PARECER DA COMISSÃO DE AVALIAÇÃO

“Central Fotovoltaica de Sobreira de Baixo”

PROJETO REFORMULADO DE ACORDO COM O PREVISTO NO N.º 2 DO ARTIGO 16º DO DECRETO-LEI N.º 151-B/2013, DE 31 DE OUTUBRO, NA SUA REDAÇÃO ATUAL

COMISSÃO DE AVALIAÇÃO

Figura 3 – Comparação da área de painéis fotovoltaicos e vedação no Projeto do EIA Consolidado versus Projeto Reformulado (Fonte: RA).

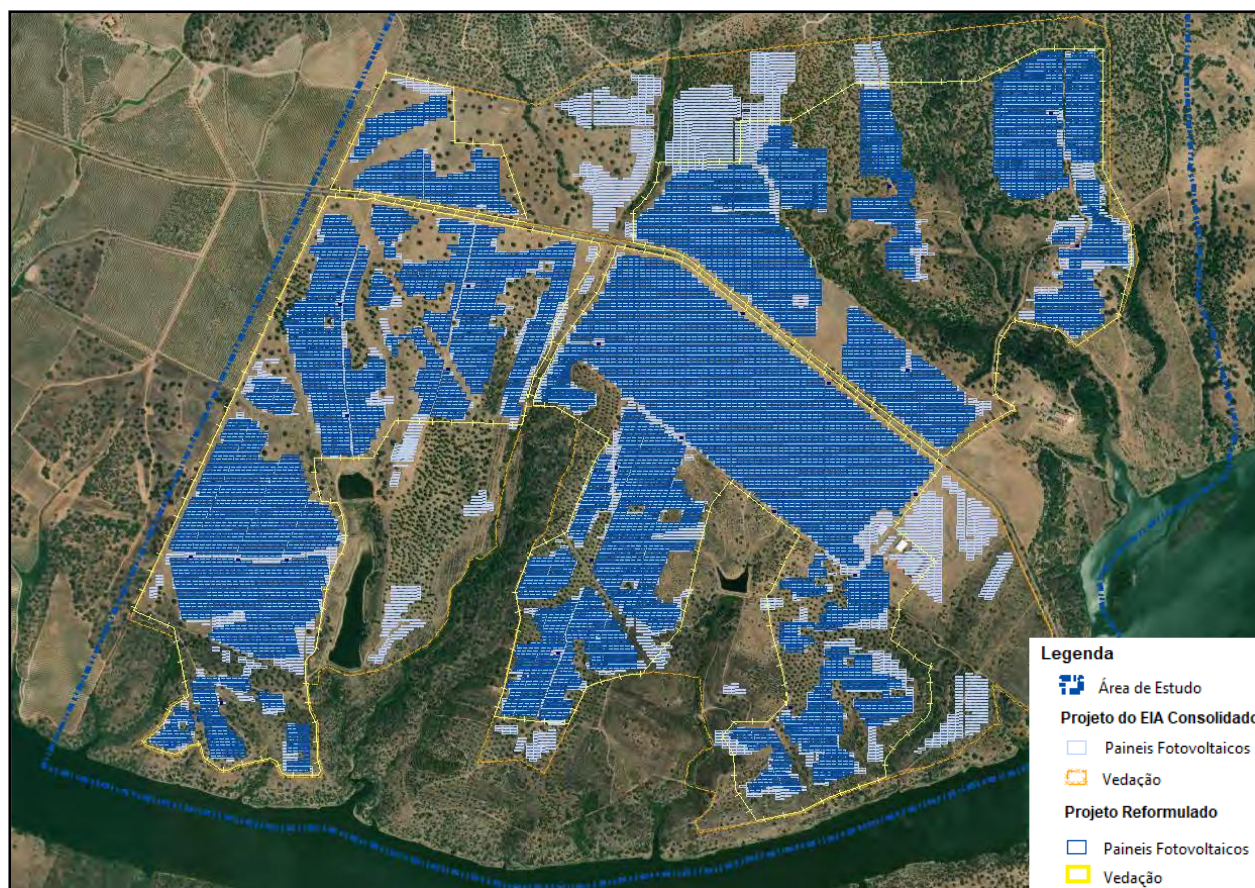
O reposicionamento dos painéis fotovoltaicos permitiu aumentar o afastamento em relação aos dois ninhos de águia-de-Bonelli existentes na área norte da Herdade, sobretudo do ninho mais a norte, ocupado nos últimos anos. Na proximidade dos ninhos foi assegurada uma área destinada à implementação do Programa de Execução das Medidas de Gestão de Habitats (Figura 4), direcionado especificamente a esta espécie, com o objetivo de compensar a perda de habitat de alimentação. Importa ainda destacar que toda a área norte, compreendida entre o limite da vedação e o limite da propriedade, será mantida como zona de habitat de alimentação da águia-de-Bonelli, sendo aí implementado o Plano de Compensação de Desflorestação, que inclui ações de gestão de matos e plantação de pinheiro-manso, contribuindo para a valorização ecológica e aumento da biodiversidade local.

Figura 6 - Localização dos pontos de amostragem e área de olival a preservar. Fonte: RA.

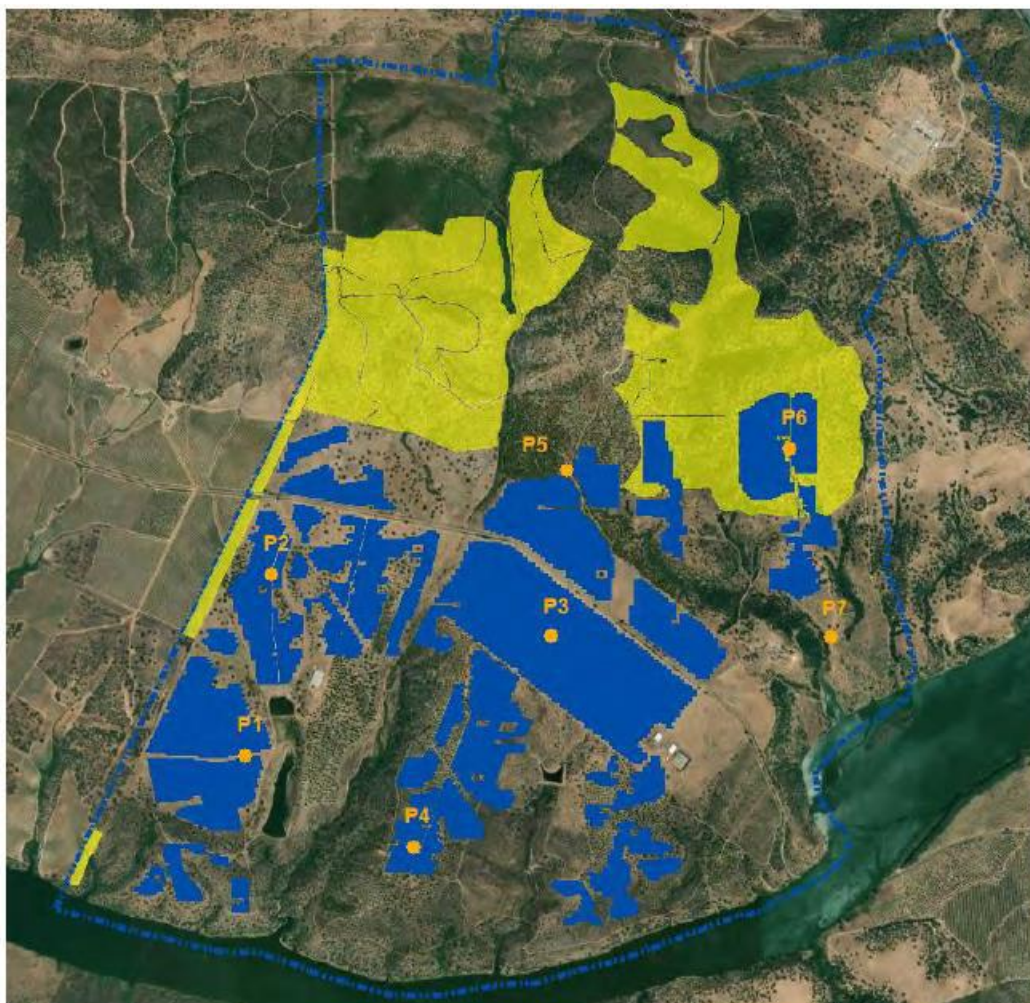
No RA estes resultados não foram considerados na reavaliação dos impactes da reformulação do projeto, considerando o promotor que a alteração do *layout* e as medidas adicionais contribuirão para minimizar/compensar o impacte sobre o habitat de alimentação de aves e quirópteros. Contudo, julga-se que os resultados, ainda que preliminares, das monitorizações iniciadas em 2025 deverão ser considerados nesta reavaliação, nomeadamente a ocupação do ninho de águia-de-Bonelli em 2025, e o registo de mais contactos com quirópteros num ponto diferente daquele que foi registado em 2024 e num outro biótopo. Dado no Parecer da CA ter sido mencionada a presença de uma colónia de abutre-negro, registada pela primeira vez em 2024, a cerca de 8 km da área de estudo do projeto da CF da Sobreira de Baixo, julga-se que os impactes sobre esta espécie deveriam ter sido também avaliados com maior

Figura 7 - Excerto da Planta de Condicionantes do Projeto Reformulado (Fonte: Folha 2 do Desenho 23, do Volume 3)

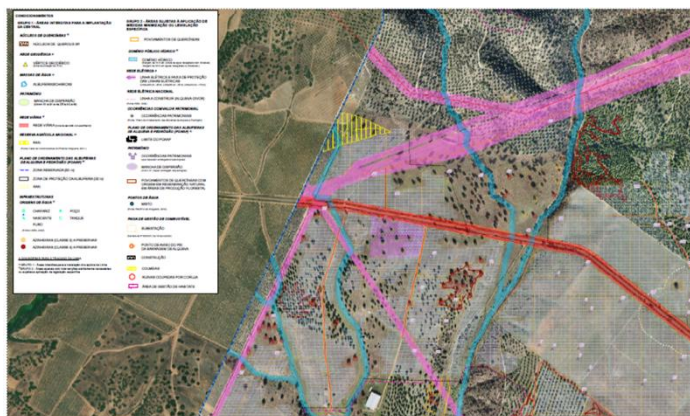
Com a reformulação do Projeto, a interferência do Projeto com solos classificados em RAN, não sofre alteração, sendo que será mantida a afetação da RAN referida no Relatório Síntese do EIA Consolidado, nomeadamente a substituição de um troço de cerca de 120 m de uma vedação existente que atravessa uma área classificada como RAN (a cor amarela na Figura 7).

Figura 11 - Localização da AI do projeto (a azul) e das ocorrências de interesse cultural identificadas na pesquisa documental até cerca de 1 km de distância do limite da AI, sobre extrato da Carta Militar de Portugal (CMP).
 (Fonte: EIA - Ref. Projeto – Desenho 20).

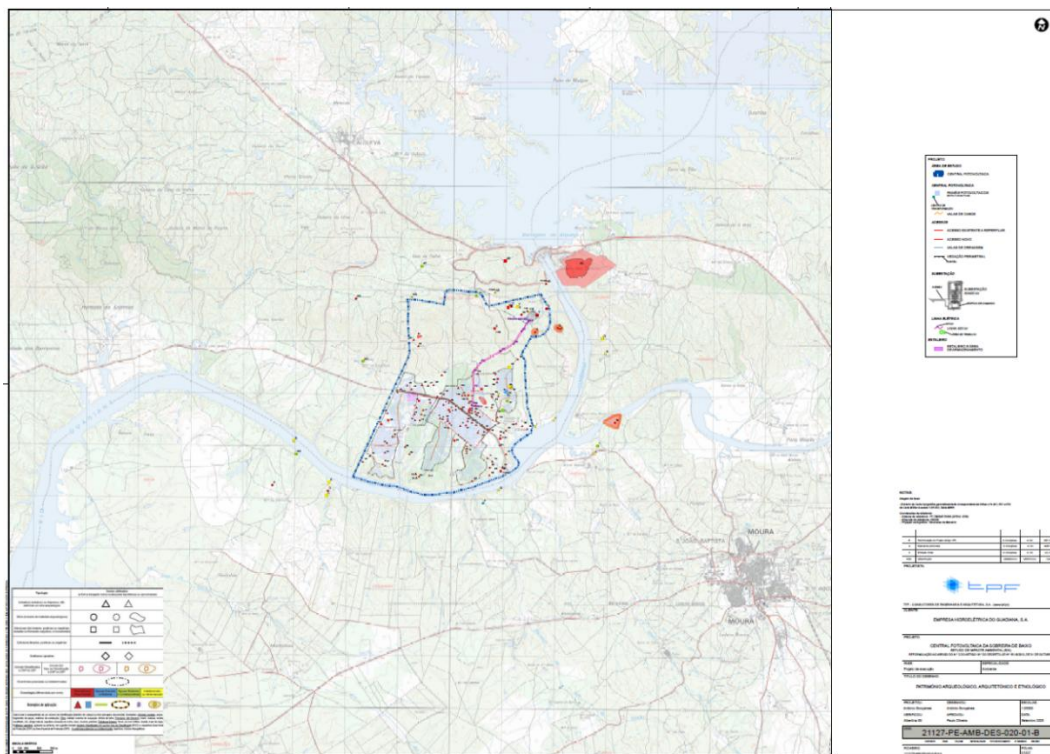
- A Planta Geral e de Condicionamentos da Reformulação do Projeto foi corrigida e inclui agora as ocorrências P, Q, e R que integram a classificação do “Megalitismo Alentejano”, em Vias de classificação, com a correspondente Zona Geral de Proteção e as manchas de dispersão referentes às ocorrências 41, 51 e 91 identificadas com a respetiva numeração.
